**AVIS RELATIF À LA PROTECTION
CONTRE LES EVENTUELS EFFETS NOCIFS ET NUISANCES
PROVOQUÉS PAR LES RAYONNEMENTS NON IONISANTS
GÉNÉRÉS PAR DES ANTENNES ÉMETTRICES STATIONNAIRES**

Commune : MEIX-DEVANT-VIRTON - Exploitant : PROXIMUS

Référence exploitant : 63SMT_01

Rapport n° 3535 / 2023

Figure 1 : Vue en plan des lieux de séjour et des points de contrôle

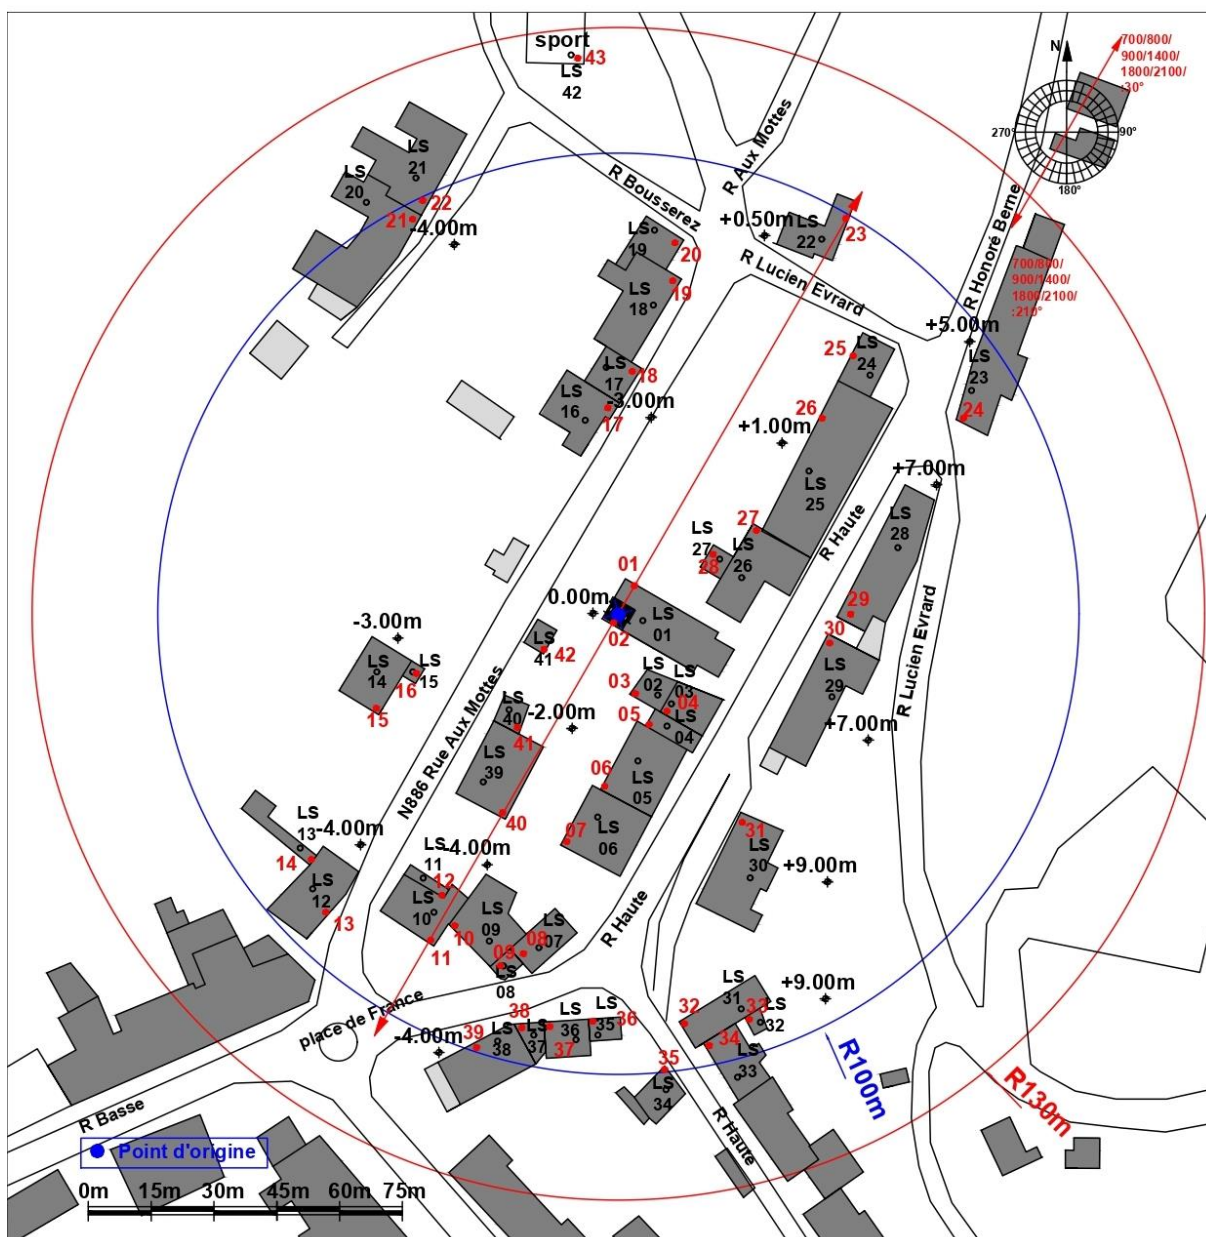
- le numéro du point de contrôle repris sur un des plans de la figure 1;
- le numéro du LS dans lequel se trouve le point de contrôle de la 1^{ère} colonne ;
- l'atténuation d'obstacle prise en compte pour le calcul de l'indice d'exposition dans le LS ;
- le résultat du calcul de l'indice d'exposition.

N° point de contrôle	LS	Atténuation (dB)	Indice d'exposition relatif à la limite par installation IE_i
6	LS05	3,0	0,931
7	LS06	3,0	0,730
26	LS25	3,0	0,563
27	LS26	3,0	0,514
25	LS24	3,0	0,398
18	LS17	3,0	0,395
10	LS09	3,0	0,376
11	LS10	3,0	0,338
8	LS07	3,0	0,337
19	LS18	3,0	0,325
12	LS11	3,0	0,284
9	LS08	3,0	0,277
20	LS19	3,0	0,263
13	LS12	3,0	0,258
23	LS22	3,0	0,242
14	LS13	3,0	0,236
38	LS37	3,0	0,229
39	LS38	3,0	0,223
37	LS36	3,0	0,218
36	LS35	3,0	0,197
24	LS23	3,0	0,192
15	LS14	3,0	0,191
17	LS16	3,0	0,175
40	LS39	3,0	0,160
29	LS28	3,0	0,134
32	LS31	3,0	0,121
35	LS34	3,0	0,112
5	LS04	3,0	0,105
30	LS29	3,0	0,099
31	LS30	3,0	0,096
34	LS33	3,0	0,091
4	LS03	3,0	0,081
28	LS27	3,0	0,077
43	LS42	3,0	0,074
41	LS40	3,0	0,073

En ce qui concerne les antennes de l'installation mentionnées dans le tableau 1, la distance maximale à laquelle la limite pourrait être atteinte, à l'extérieur, est égale à 77,4 m. S'il n'y a pas de LS à une distance inférieure, les antennes respectent forcément la limite d'immission.

Dans le cas des LS situés à l'intérieur des bâtiments, une atténuation d'obstacle est prise en compte et il en résulte que la distance maximale à laquelle la limite pourrait être atteinte se réduit à 54,8 m.

Figure 2 : Vue en plan des installations d'antennes dans un rayon de 300 mètres autour de l'installation faisant l'objet de la demande d'avis

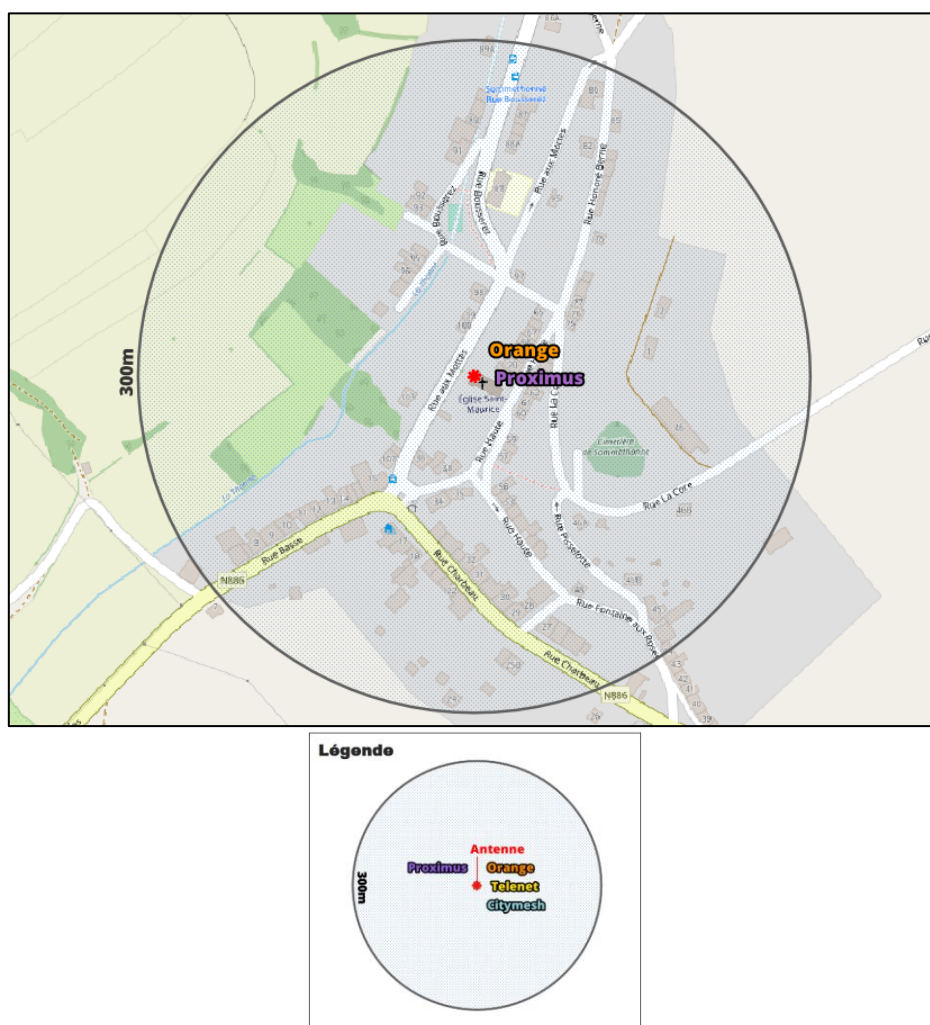
Le plan en projection verticale de la figure 2 indique la localisation des antennes actives éventuelles visées par le décret et situées dans un rayon de 300 mètres autour de l'installation référencée dans le paragraphe 2. Les données de localisation de ces antennes et les avis correspondant sont accessibles via le cadastre en ligne des antennes émettrices stationnaires⁶.

Compte tenu du nombre d'installations localisées dans la figure 2, il apparaît que l'intensité du rayonnement électromagnétique généré, dans les lieux de séjour situés à proximité de l'installation référencée dans le paragraphe 2, par l'ensemble des antennes émettrices stationnaires de l'ensemble des exploitants du même site d'antennes émettrices stationnaires respecte la limite fixée à l'article 4, § 2 du décret.
